# 意見書：基本高水の設定について (第7回流域委員会での県の説明を聞いて)

武庫川流域委員会 松本 誠委員長殿

平成 16 年 10 月 8 日 (11 月 4 日改訂)

委員 奥西一夫

## 武庫川の基本高水の決定方法の概要

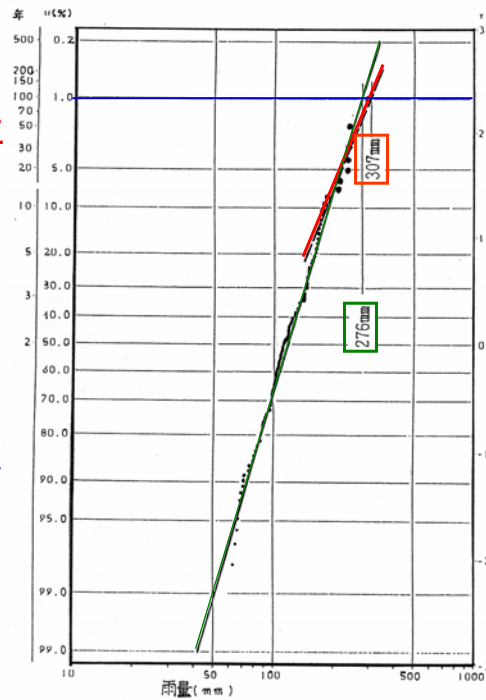
\* **流量データを確率処理しているのではない**

計画降雨量を  
対数正規分布法で上  
位10個の資料から求  
め、310mmとした。

雨量資料の全部を用い  
ると、計画降雨量は約  
280mmとなり、県の治  
水計画よりも約30mm小  
さくなる。

この値は採用された値  
の約90%である。

## 昭和44年6月降雨

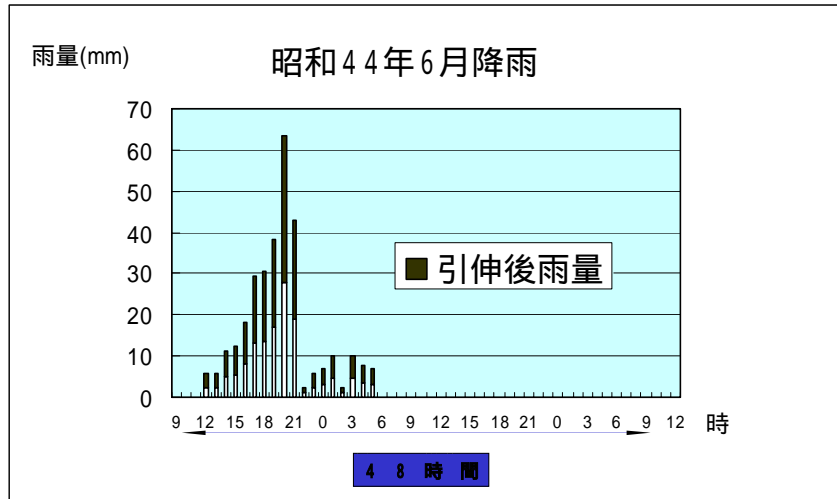
継続時間48時間以上の降雨を対象としているが、  
この場合は18時間、しかも引伸し率が2.26倍

## カバー率の採用に関する問題

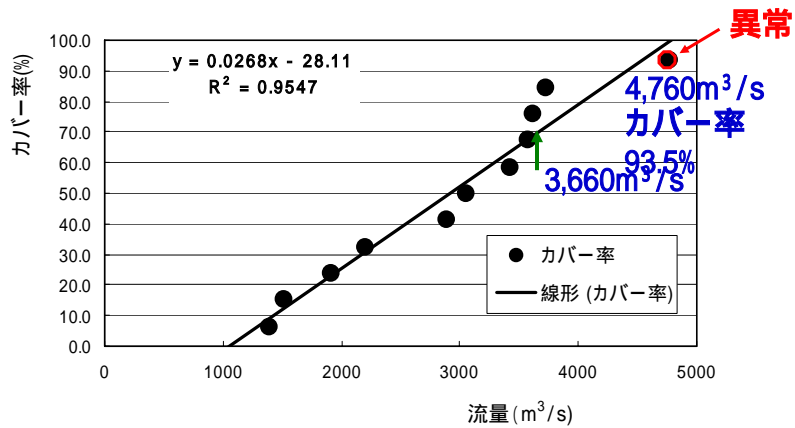
- ・「建設省河川砂防技術基準(案)」では、**カバー率が70%**程度の流量を採用することが妥当であるとされている。
- ・カバー率70%の流量は**3,660m<sup>3</sup>/s**となる。基本高水流量は**過大**。

## 計算手法違っても結果同じ

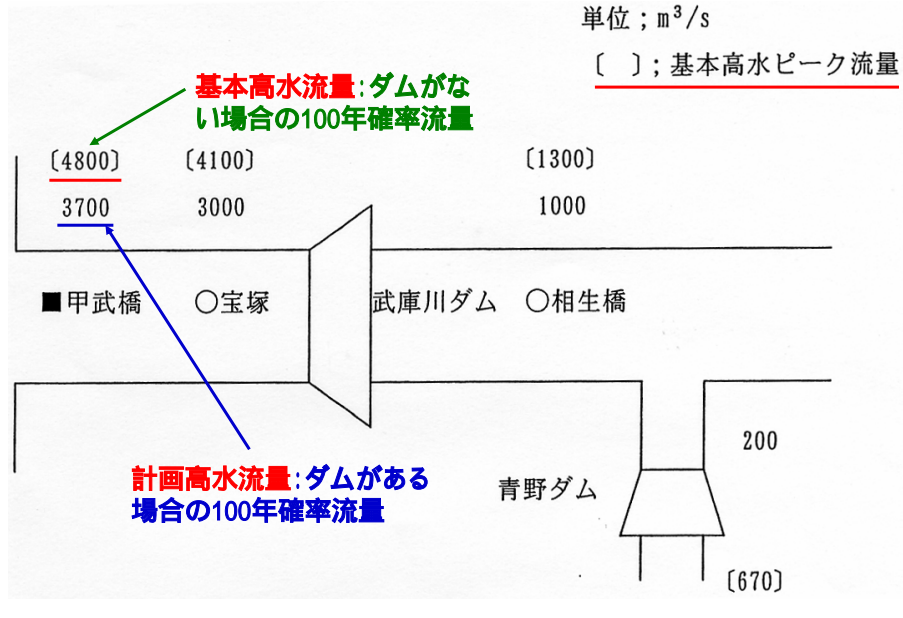
基本高水のピーク (4800トン)  
計画高水 (3700トン)  
ダム容量 (950万m<sup>3</sup>) 共一致

## 「全体計画」流量配分図 (30年確率洪水)

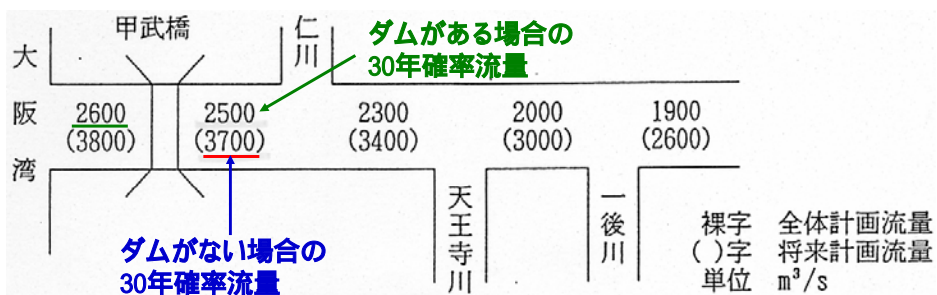
河道改修をしても、約  $2,600 m^3/s$  の確保がぎりぎりである。

例え武庫川ダムが完成しても、計画規模100年の基本計画(計画高水流量:  $3,700 m^3/s$ )を実現することは不可能である。

兵庫県の治水計画は矛盾したものであり、無責任なものである。

初めからダムを造るための計画であると言われても仕方がない。
